改善箇所説明図 ②

改善の内容

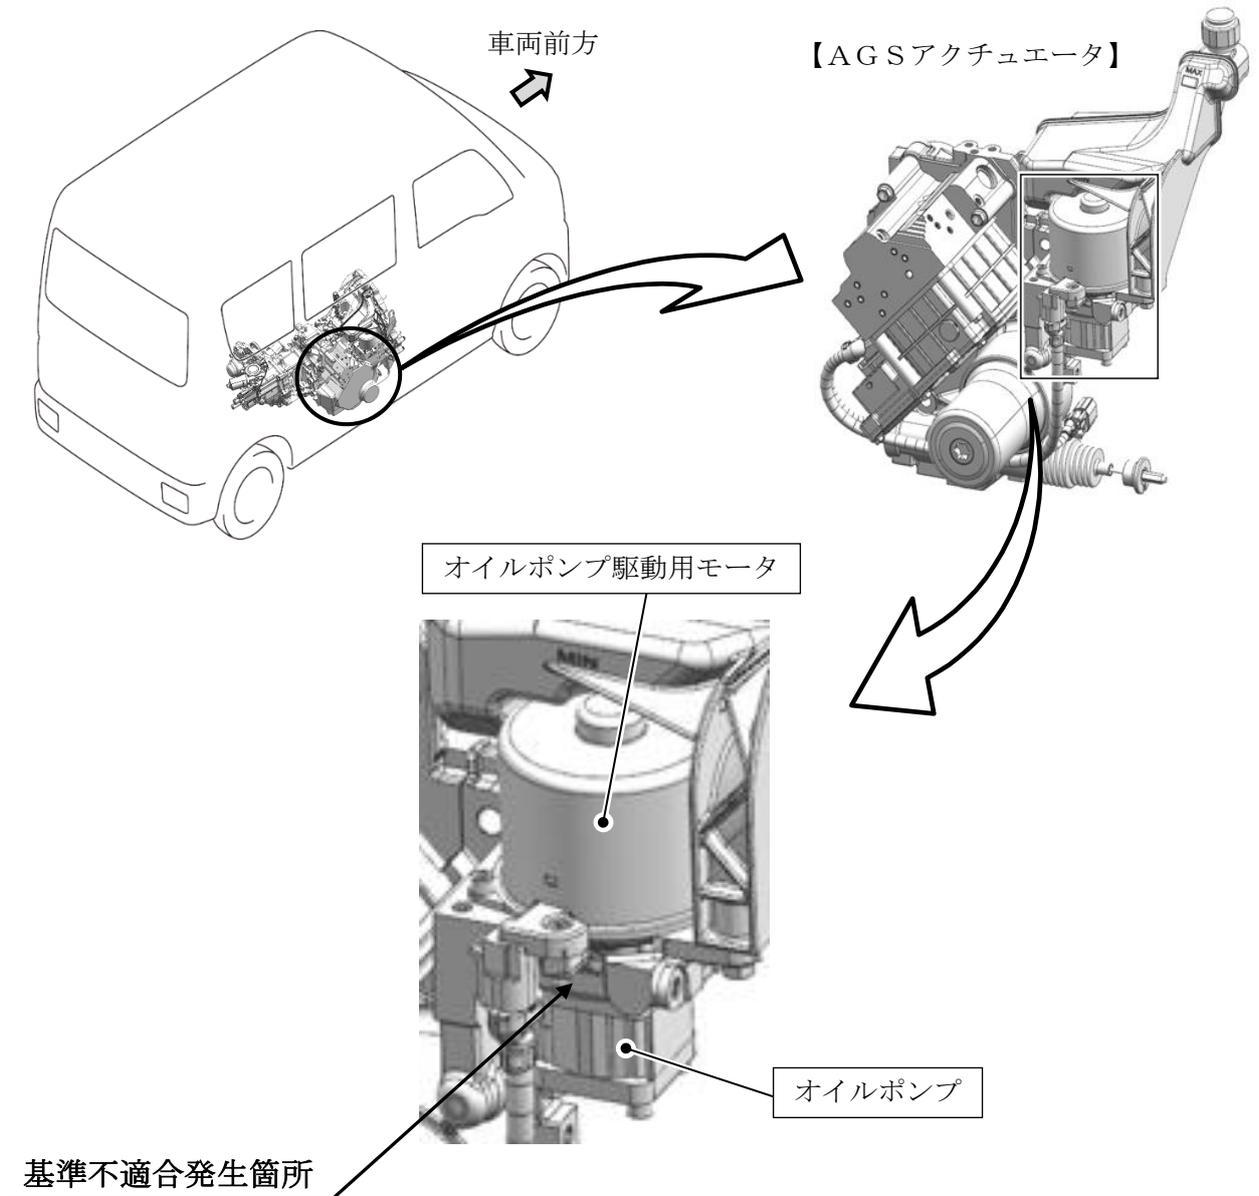
機械式自動変速機（AGS）のオイルポンプとオイルポンプ駆動用モータのジョイント部において、外部との通気構造が不適切であったため、オイルポンプからオイルが滲んだ場合、オイルが空気と共に、モータ側に浸入することがある。そのままの状態で使用を続けると、モータ内部が短絡して作動しなくなり、警告灯が点灯するとともに変速不能及び走行不能となるおそれがある。

全車両、アクチュエータを点検し、該当アクチュエータの場合はオイルポンプとオイルポンプ駆動用モータを対策品に交換する。

識別： ID プレートに水色のシールを貼付する。
